MÉMOIRE DÉPOSÉ A L' OCPM

MARC BLANCHET, COPROPRIÉTAIRE  
JARDINS DU PARC JARRY, COMPLEXE BUCOLIQUE ADJACENT AU PROJET

# LES ATELIERS CASTELNAU

# HAUTEUR DU PROJET ET DÉROGATIONS

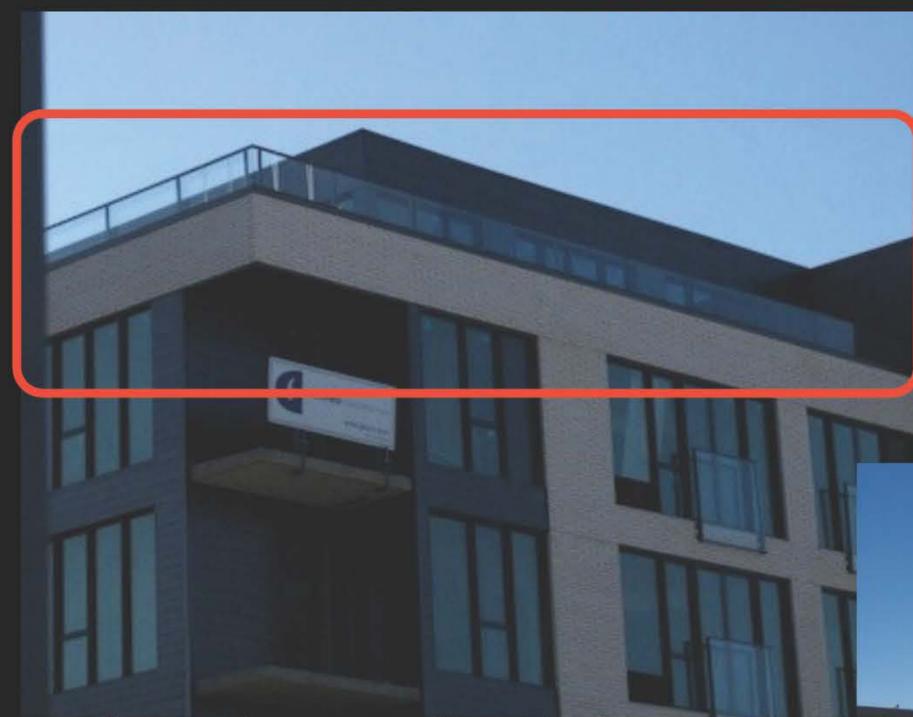
- 6e étage avec mezzanine = 7 étages trop haut, doit réduire d'au moins 1
- Réduction du nombre d'unités réduira la densification, améliorera la qualité de vie et aidera à vendre plus rapidement
- Dérogation du hors-toit sans retrait, lieu non spécifié pour 400 m<sup>2</sup>, ne doit pas être côté des Jardins

# AMENDEMENTS

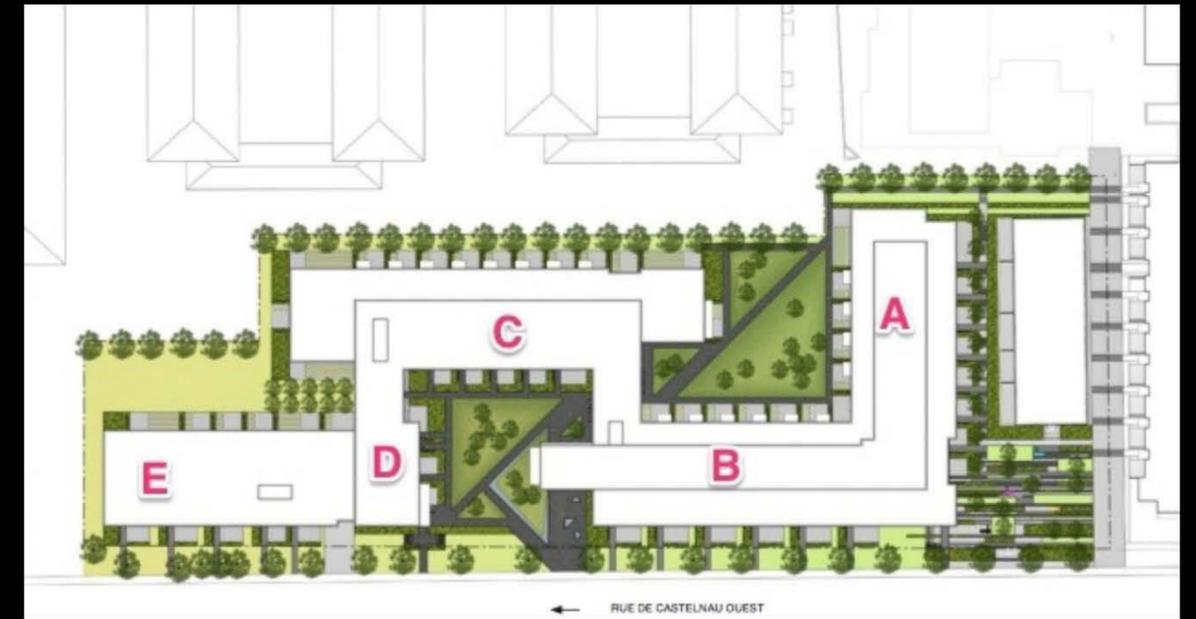
- Hauteur maximale de 5 étages à l'arrière de l'aile C
- Respect des limites hors-toit pour la mezzanine arrière (6e) de l'aile C avec préférence d'abandonner cette idée
- Aucun balcon ou terrasse sur le mur ouest et le toit de l'aile D
- Aucun balcon ou terrasse sur le toit du côté ouest de l'aile A
- Modifier l'article 22 pour limiter la hauteur maximale à 20 mètres
- Modifier l'article 25 pour permettre les constructions hors-toit uniquement au-dessus d'édifices de 5 étages
- Préciser où est permis la dérogation de l'article 26 permettant le non-respect du retrait d'une construction hors-toit incluant la balustrade, interdire de telle construction ayant la vue sur les Jardins ou abolir l'article 26

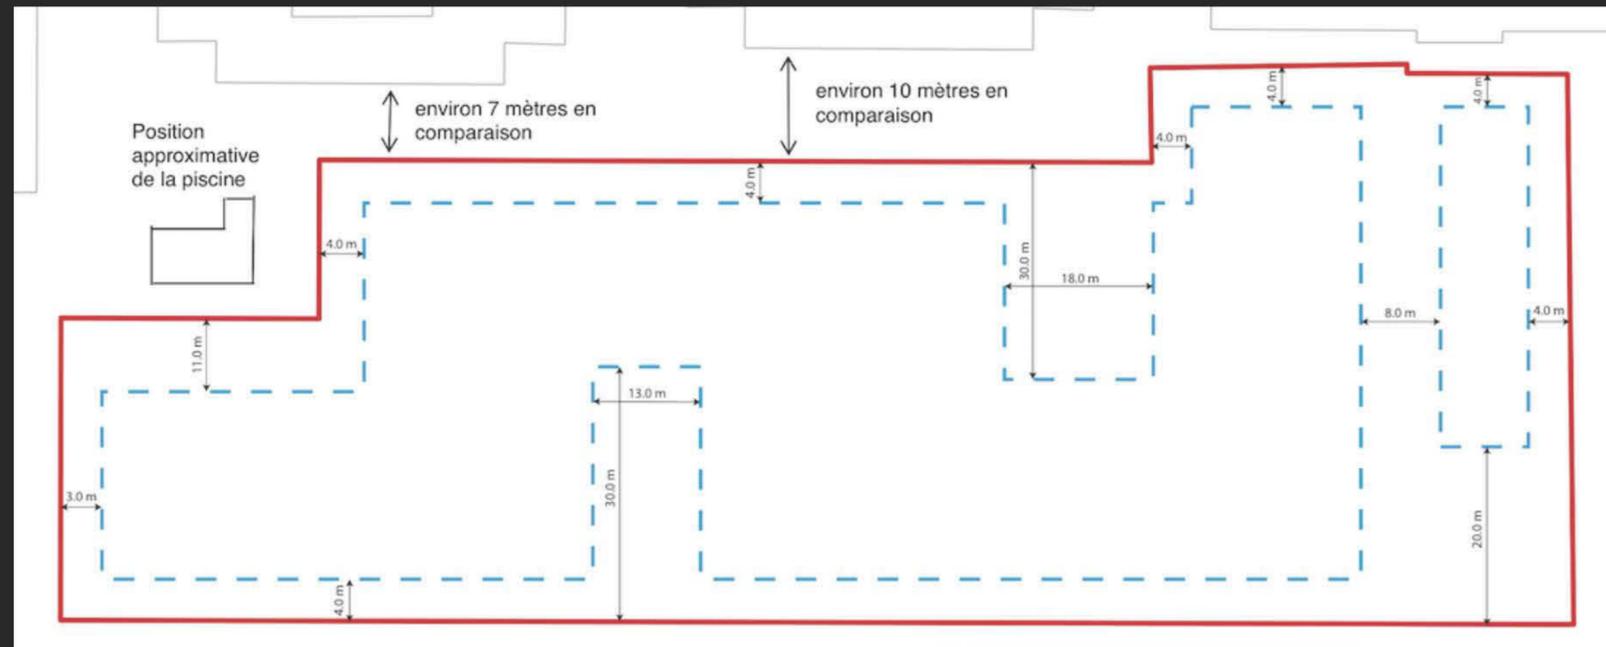
Le **PROBLÈME** : Le plan d'aménagement permet la construction à 4m de la ligne du terrain et PIRE des terrasses sont aménagées sur cette zone

- Notre terrain a 7,5 mètres à l'arrière de la phase 2 et environ 12 mètres à la phase 3
- Les Ateliers devraient respecter un minimum de 7 mètres hors de toute construction, terrasses incluses
- Autant pour notre respect que pour celui de leurs acheteurs qui sont les vrais investisseurs au projet

Il restera à peine 1 mètre en zone tampon  
Qu'ils viennent faire le BBQ chez nous !!!!

# AMENDEMENT

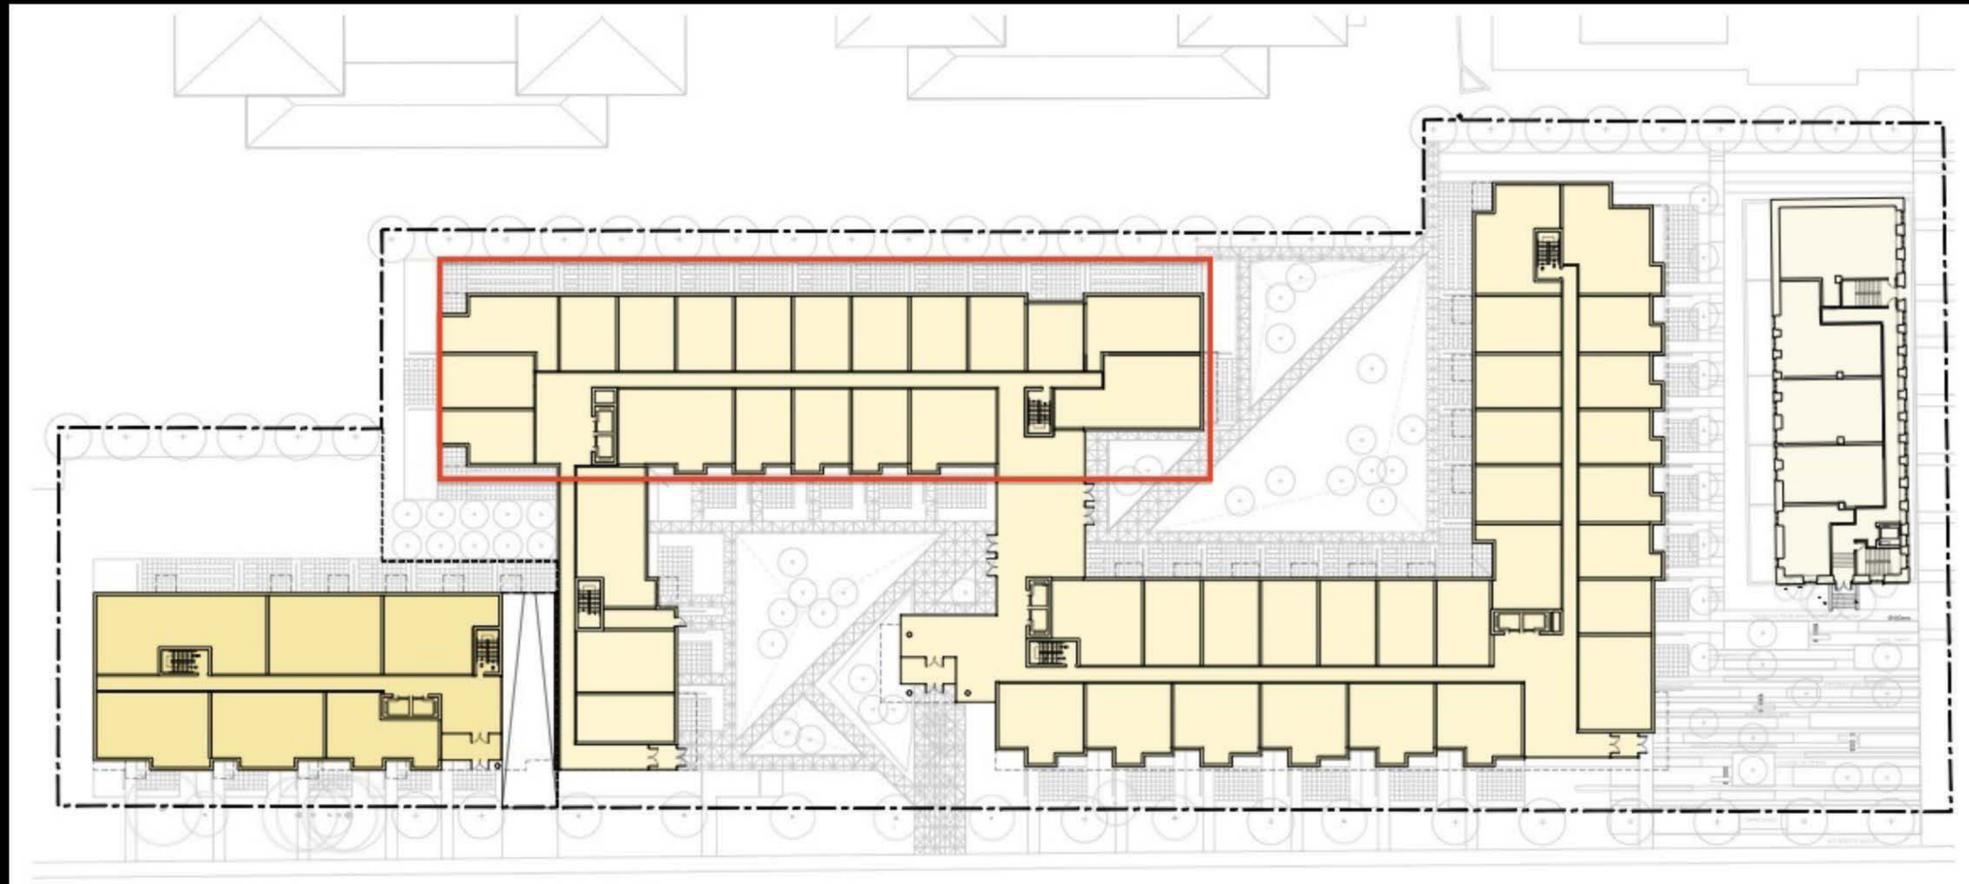
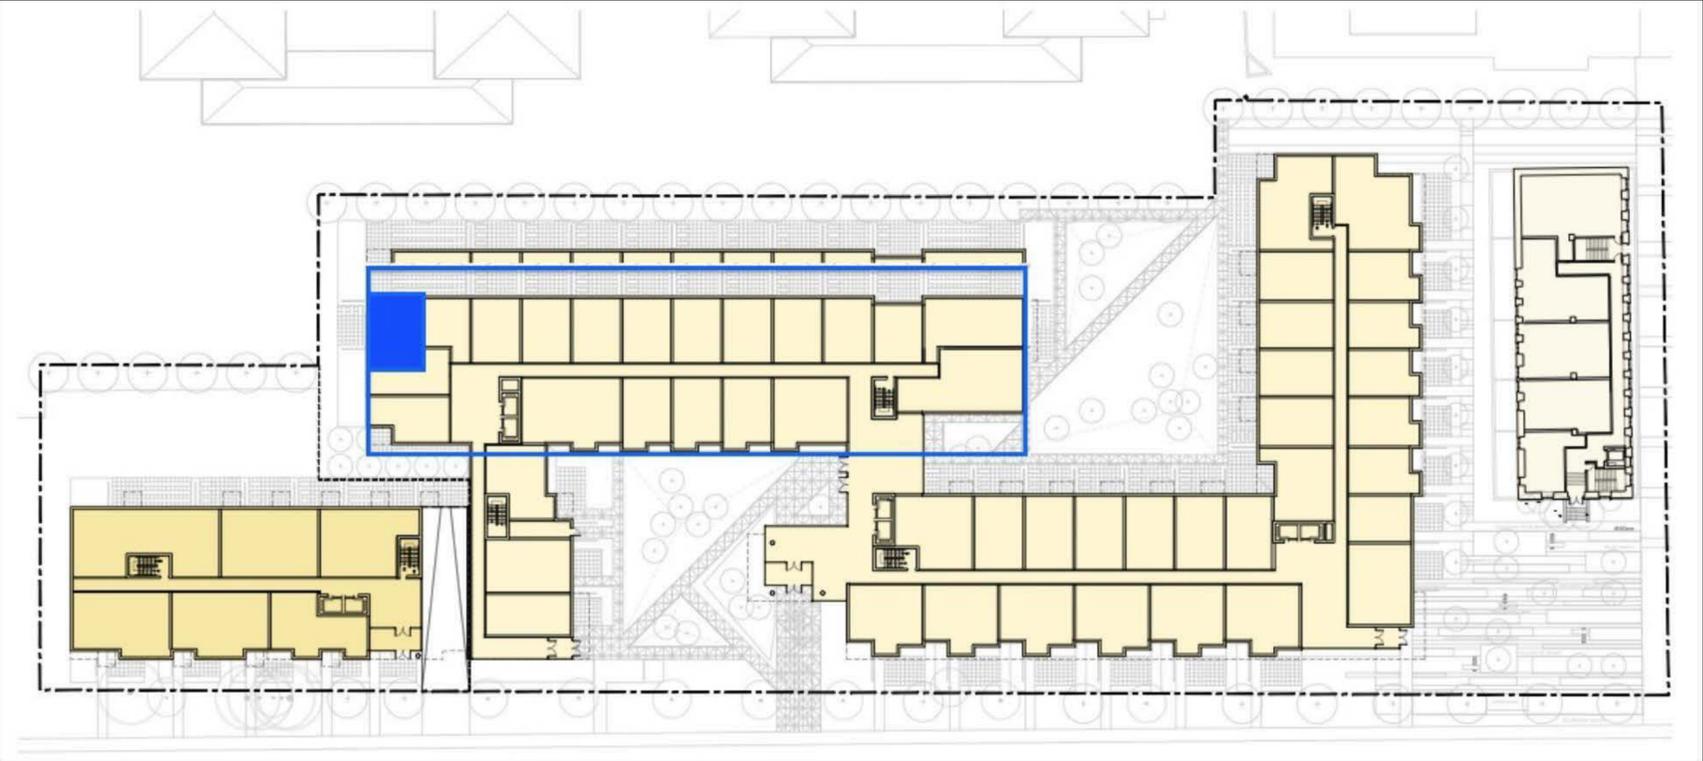
- Amender l'annexe B du plan d'aménagement pour imposer une distance minimale de 7 mètres libres de toute construction incluant des terrasses
- Donc édifice à environ 9 mètres de la ligne du terrain

# QUE SIGNIFIE UN TEL REcul ?

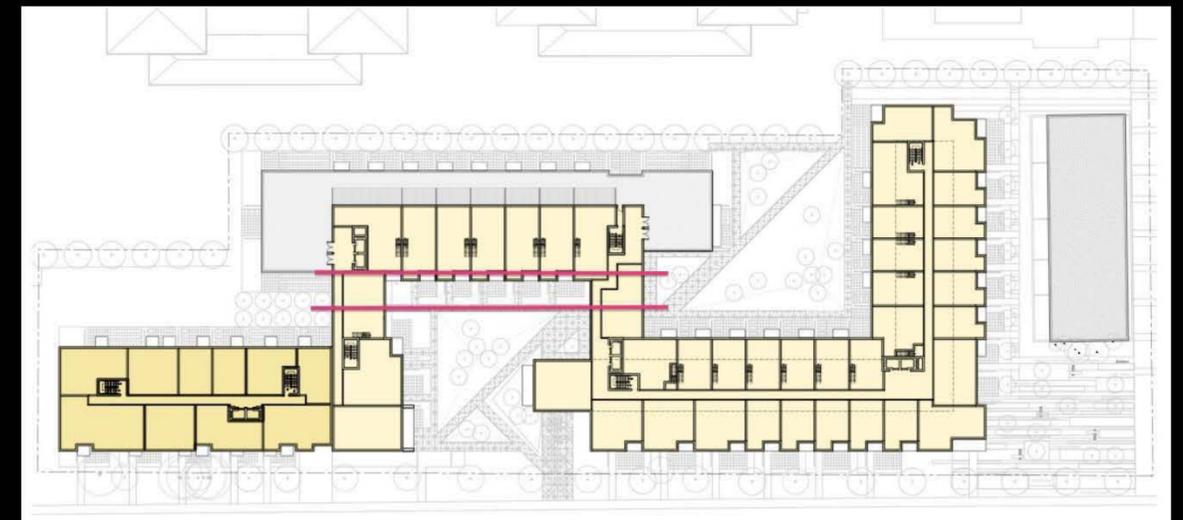
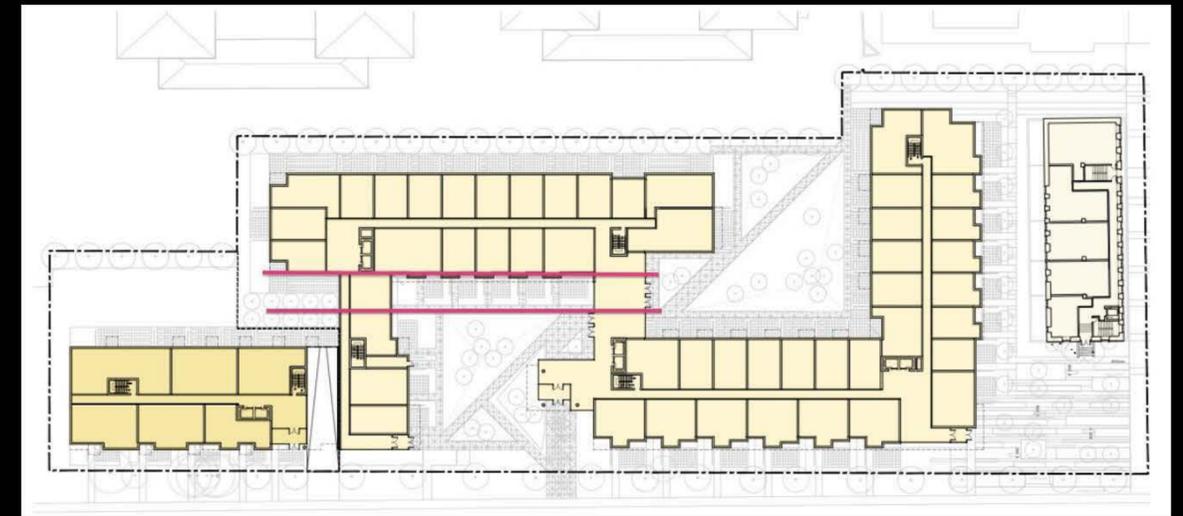
Impact pour les promoteurs :  
2 condos en moins sur les côtés  
soit un maximum de 10 condos

- conserve les halls du rdc
- conserve le parc en façade
- réduction de la densité trop élevée
- capacité du marché à absorber
- qualité de vie du quartier

Il gagne un superbe espace vert en continue  
à l'arrière au bénéfice des résidents ...  
ce sera « winner » pour les ventes et la  
valeur

Garage à la ligne du terrain : impacts

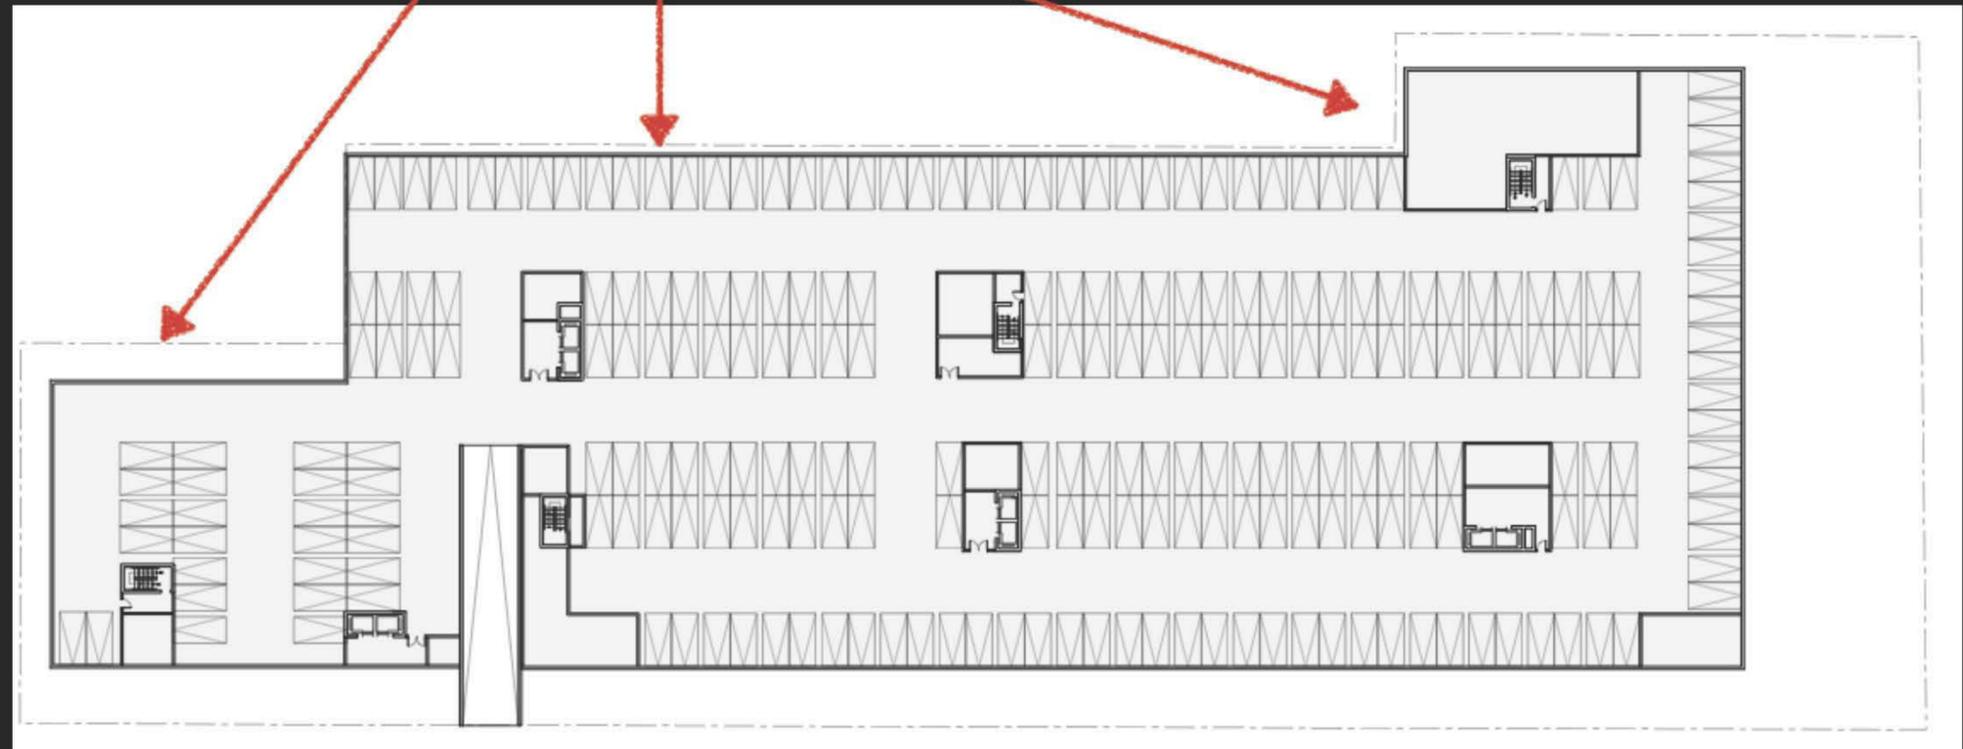
- Destruction ou sécurisation de la clôture
- Sécurisation de notre terrain privé pendant les travaux
- Destruction ou sécurisation des arbres
- Dédommagements adéquats

Excavation sur la ligne
